Indicazioni di manutenzione per i comandi dei gruppi accessori VAG con motori 1.9 TDI senza ruota libera dell'alternatore

Motore: 1.9 TDI

INA 0037

Figura 1: Unità di tensionamento 533 0081 30 - per l'utilizzo con motori 1.9 TDI

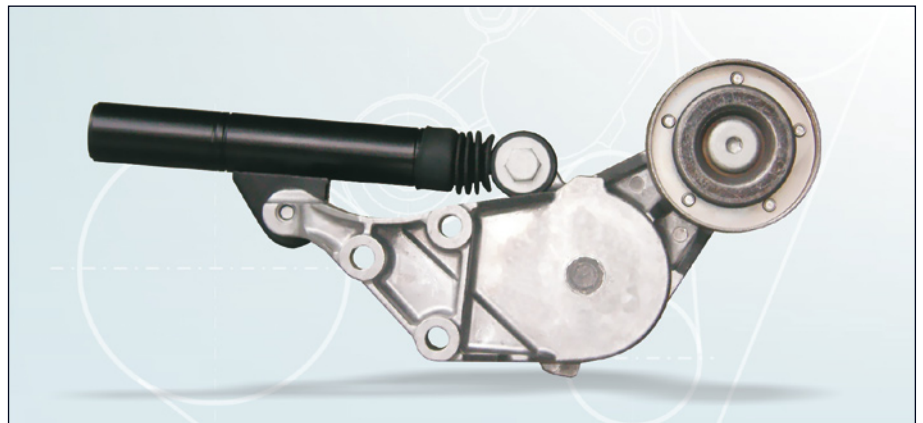
Forti sollecitazioni dinamiche della cinghia trapezoidale possono portare all'insorgere di rumori, fino a provocare il danneggiamento del tenditore della cinghia.

Ne consegue un guasto all'azionamento complessivo del gruppo, che determina l'arresto della vettura.

Negli azionamenti del gruppo, con unità di tensionamento 533 0081 30 (Figura 1), la puleggia rigida dell'alternatore deve essere sostituita da una ruota libera dell'alternatore INA (Figura 2).

Figura 2: Sostituzione della ruota libera dell'alternatore

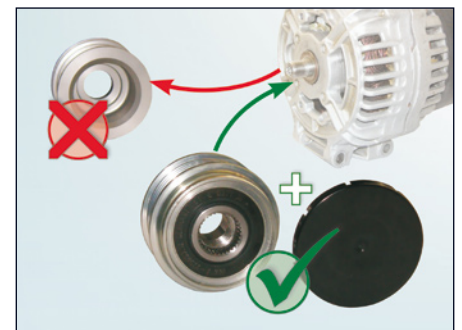
Se è già montata una ruota libera dell'alternatore, è opportuno verificarne la funzionalità.

L'impiego di una ruota libera dell'alternatore comporta una sostanziale riduzione del carico all'interno dell'azionamento del gruppo per tutti i componenti.
